【公報種別】特許法第17条の2の規定による補正の掲載  
 【部門区分】第7部門第3区分  
 【発行日】平成26年5月1日(2014.5.1)

【公開番号】特開2012-222546(P2012-222546A)  
 【公開日】平成24年11月12日(2012.11.12)  
 【年通号数】公開・登録公報2012-047  
 【出願番号】特願2011-85328(P2011-85328)  
 【国際特許分類】

【手続補正書】

【図 2】

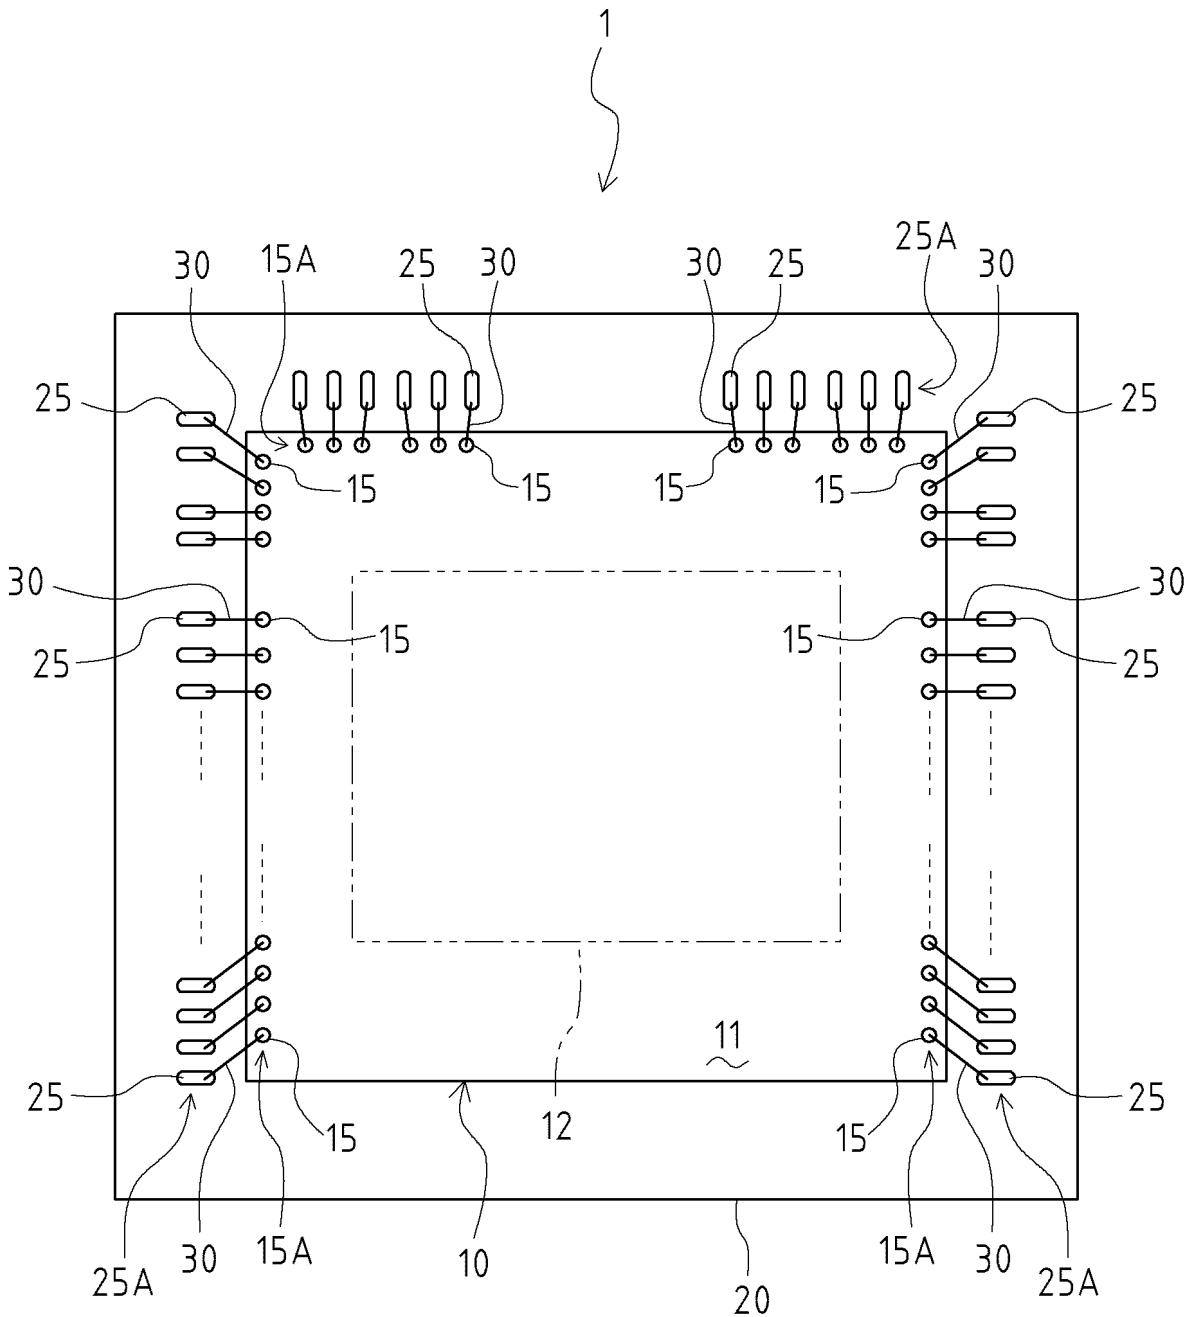
【手続補正 4】

【補正対象書類名】図面

【補正対象項目名】図 2

【補正方法】変更

【補正対象書類名】図面  
【補正対象項目名】図3  
【補正方法】変更  
【補正の内容】  
【図3】

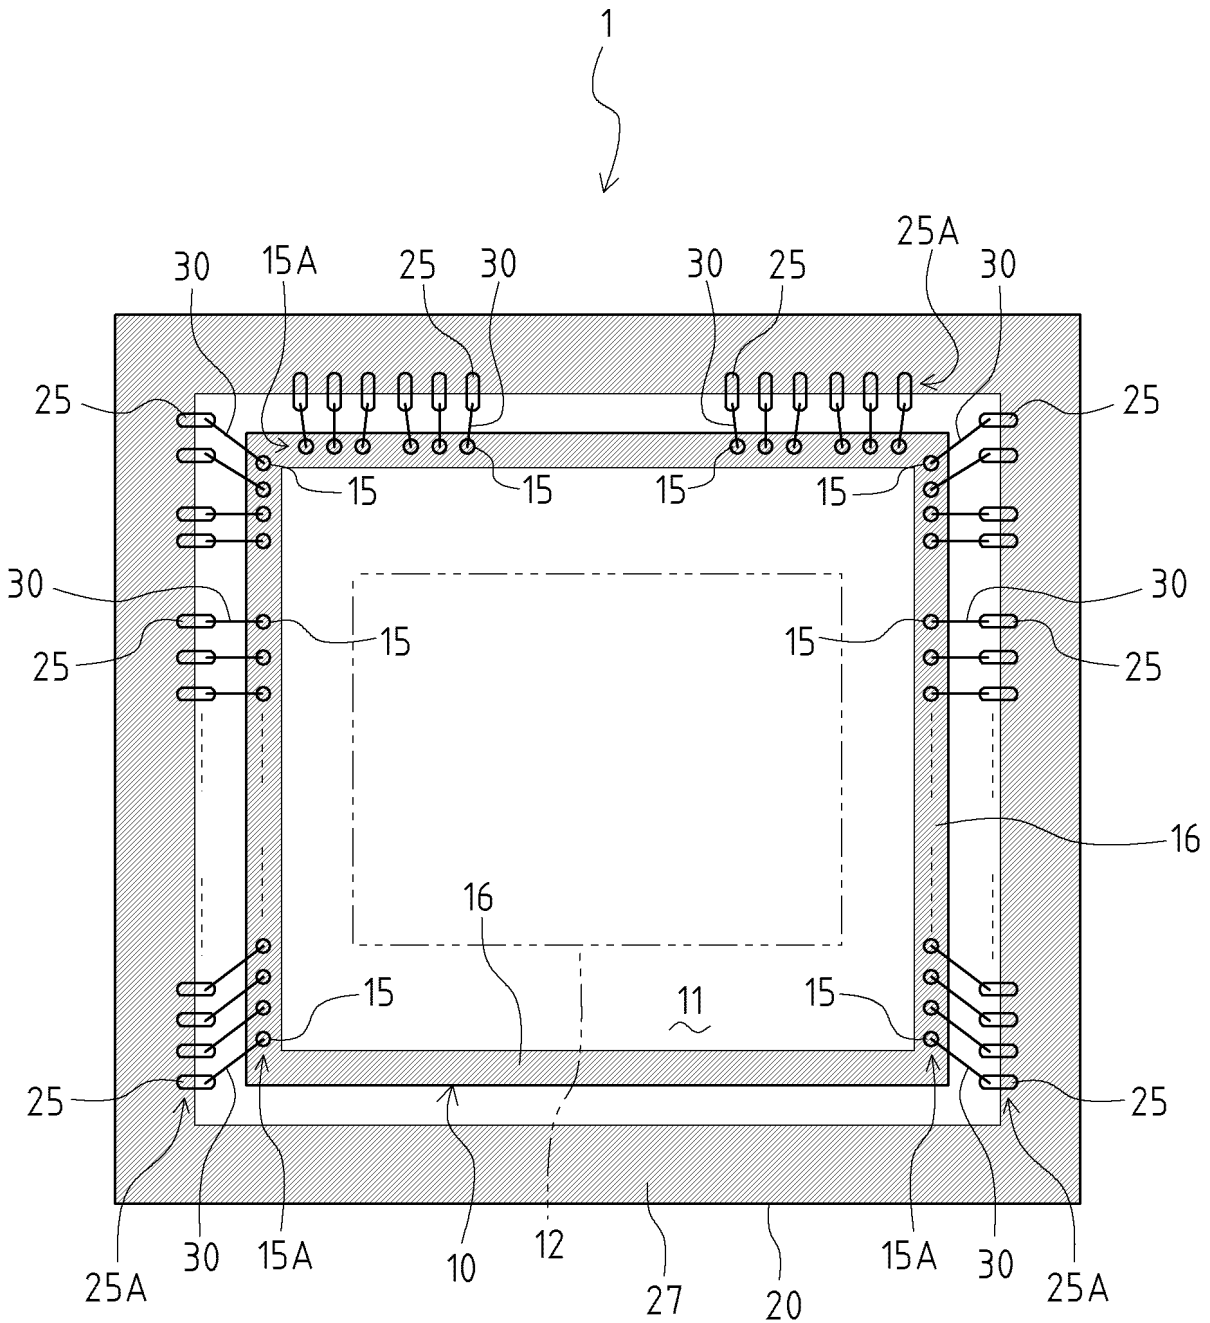
【手続補正 5】
